**Forum mondial de l'harmonisation des Règlements
concernant les véhicules**

Groupe de travail de l'éclairage et de la signalisation lumineuse

**Règlements ONU n^{os} 37 (Lampes à incandescence),
99 (Sources lumineuses à décharge) et 128 (Sources lumineuses
à diodes électroluminescentes) et Résolution d'ensemble
sur une spécification commune des catégories de sources lumineuses****Proposition d'amendement [6] à la Résolution d'ensemble
sur une spécification commune des catégories
de sources lumineuses (R.E.5)****Communication de l'expert du Groupe de travail « Bruxelles 1952 »
(GTB)***

Figure 1

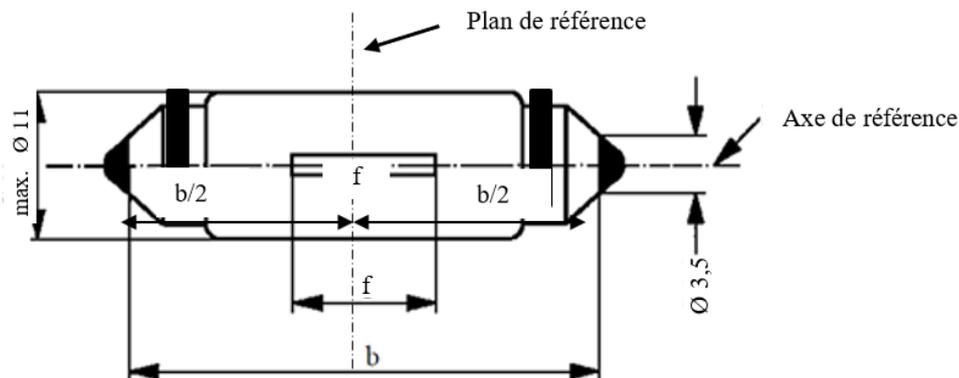
Avant la feuille LR1/1, ajouter les nouvelles feuilles C5W/LED/1 à 4, comme suit (voir les pages ci-après ; une page par feuille) :

Feuille C5W/LED/1

Dimensions en mm	Sources lumineuses à DEL de fabrication courante			Source lumineuse à DEL étalon
	min.	nom.	max.	
b'	34,0	35,0	36,0	35 ± 0,5
e ²		0,0		0,0
f ²		9,0		9,0
Culot SVX8.5 selon la publication 60061 de la CEI (feuille 7004-81A-1)				
<i>Caractéristiques électriques⁵ et photométriques</i>				
Valeurs nominales	Volts		12	12
	Watts		2	2
Tension d'essai	Volts		13,5	13,5
Valeurs normales	Watts		max. 2	max. 2
	Courant électrique (en mA, pour une tension comprise entre 9 et 16 V en CC)			min. 30 max. 170
	Flux lumineux ³ (en lm pour une tension de 13,5 V en CC)		45 ± 20 % ⁴	45 ± 10 % ⁴
	Flux lumineux ³ (en lm pour une tension de 9 V en CC)		min. 9	min. 9

Figure 2

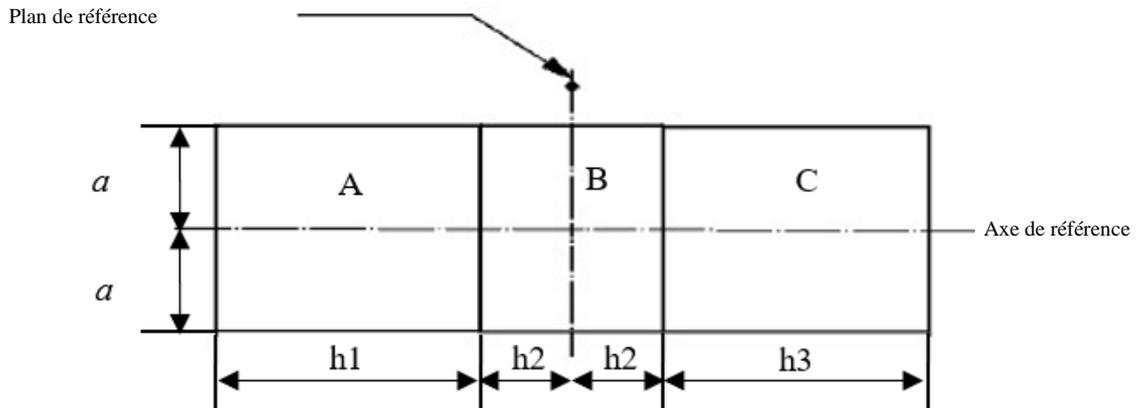
L'emplacement de la zone d'émission de lumière est contrôlé au moyen d'un gabarit de positionnement défini suivant les projections, dans le plan C_0 , selon différentes directions : $\gamma = 0^\circ$ (visée de dessus), $\gamma = 90^\circ$ (visée frontale), $\gamma = 180^\circ$ (visée de dessous), $\gamma = 270^\circ$ (visée arrière) et $\gamma = 45^\circ, 135^\circ, 225^\circ$ et 315° (visées obliques) (C et γ sont définis à la figure 3).

La proportion du flux lumineux total émise dans ces directions à partir des zones définies dans la figure 2 doit être :

- Pour l'ensemble des zones A, B et C, supérieure ou égale à 70 %;
- Pour la zone B, supérieure ou égale à 20 %;
- Pour chacune des zones A et C, supérieure ou égale à 15 %.

Figure 3

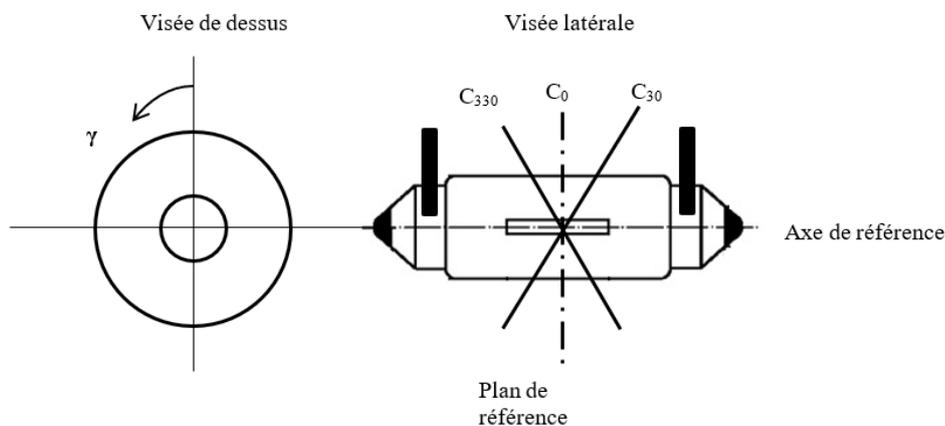
L'essai ci-après vise à déterminer la répartition normalisée de l'intensité lumineuse de la source lumineuse dans les plans C tels qu'indiqués à la figure 3. L'intersection de l'axe de référence et du plan de référence est utilisée comme origine du système de coordonnées.

La source lumineuse est montée sur une plaque au moyen des douilles correspondantes. La plaque est fixée sur le plateau du goniomètre au moyen d'une patte de fixation, de manière que l'axe de référence de la source lumineuse soit dans l'alignement de l'un des axes de rotation du goniomètre. Le réglage de mesure correspondant est décrit à la figure 3.

Les mesures doivent être effectuées dans les plans C, C_0 étant le plan de référence de la source lumineuse. Les plans C à mesurer sont C_0 , C_{30} et C_{330} . Les points d'essai pour chaque plan et plusieurs angles polaires γ sont précisés dans le tableau 3.

Figure 1

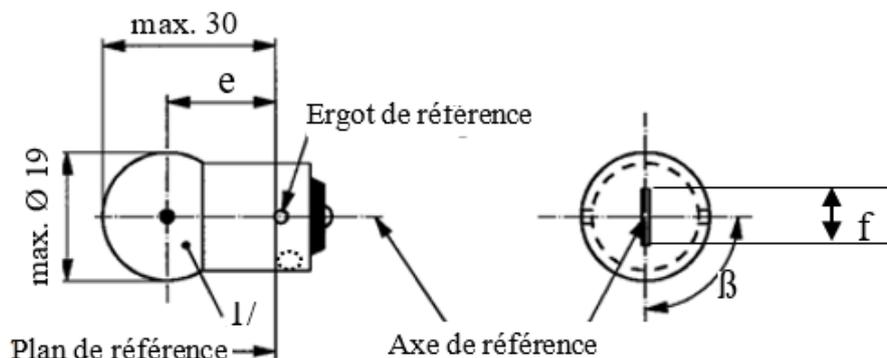
Après la feuille PY21W/LED, ajouter les nouvelles feuilles R5W/LED/1 à 4, comme suit (voir les pages ci-après ; une page par feuille):

Feuille R5W/LED/1

Dimensions en mm		Sources lumineuses à DEL de fabrication courante			Source lumineuse à DEL étalon
		min.	nom.	max.	nom.
e ²			19,0		19,0
f ²			4,0		4,0
β ²			90°		90°
R5W/LED : Culot BA15s-3(110°) selon la publication 60061 de la CEI (feuille 7004-19A-1)					
Caractéristiques électriques et photométriques		4		5	4
Valeurs nominales	Volts	12		24	12
	Watts			2	2
Tension d'essai	Volts	13,5		28,0	13,5
	Watts	max. 2		max. 2	max. 2
Valeurs normales	Courant électrique (en mA)	(entre 9 et 16 V en CC)	(entre 16 et 32 V en CC)	(entre 9 et 16 V en CC)	(entre 9 et 16 V en CC)
		min. 30	min. 30	min. 30	min. 30
		max. 170	max. 170	max. 170	max. 170
	Flux lumineux ^{1,3} (en lm à 13,5 V en CC)	50 ± 20 %		50 ± 10 %	
	Flux lumineux ¹ (en lm à 9 V en CC)	min. 10		min. 10

Figure 2

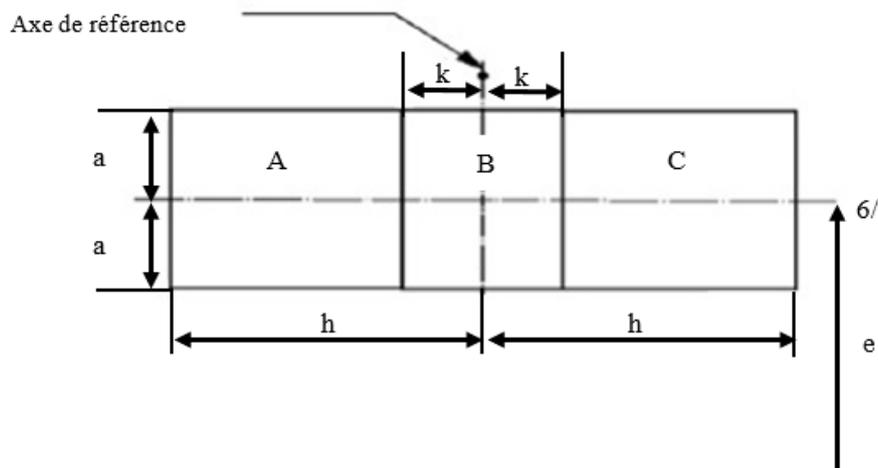
L'emplacement de la zone d'émission de lumière est contrôlé au moyen d'un gabarit de positionnement défini suivant les projections, dans le plan C_0 , selon différentes directions : $\gamma = 0^\circ$ (visée de dessus), $\gamma = \pm 45^\circ$ (visée oblique) et $\gamma = \pm 90^\circ$ (visées frontale et arrière). C et γ sont définis à la figure 3.

La proportion du flux lumineux total émise dans ces directions à partir des zones définies dans la figure 2 doit être :

- Pour l'ensemble des zones A, B et C, supérieure ou égale à 70 % ;
- Pour la zone B, supérieure ou égale à 20 % ;
- Pour chacune des zones A et C, supérieure ou égale à 15 %.

Figure 3

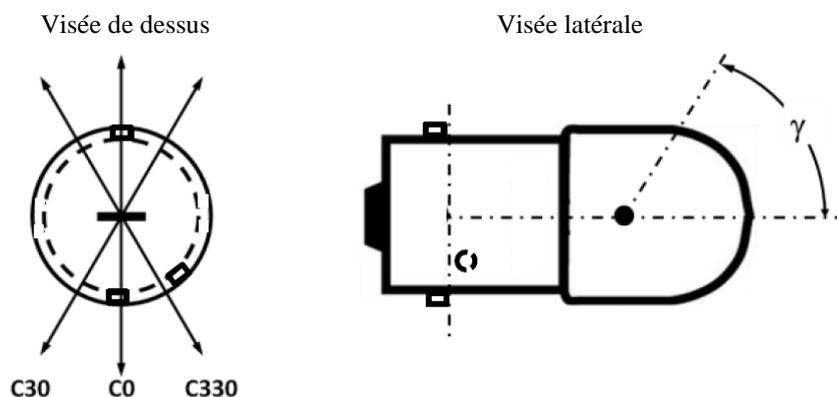
L'essai ci-après vise à déterminer la répartition normalisée de l'intensité lumineuse de la source lumineuse dans les plans C tels qu'indiqués dans la figure 3. L'intersection de l'axe de référence et du plan parallèle au plan de référence à la distance e est utilisée comme origine du système de coordonnées.

La source lumineuse est montée sur une plaque au moyen des douilles correspondantes. La plaque est fixée sur le plateau du goniomètre au moyen d'une patte de fixation, de manière que l'axe de référence de la source lumineuse soit dans l'alignement de l'un des axes de rotation du goniomètre. Le réglage de mesure correspondant est décrit à la figure 3.

Les mesures doivent être effectuées dans les plans C, qui contiennent l'axe de référence de la source lumineuse. Les plans C à mesurer sont C_0 , C_{30} et C_{330} . Les points d'essai pour chaque plan et plusieurs angles polaires γ sont précisés dans le tableau 3.
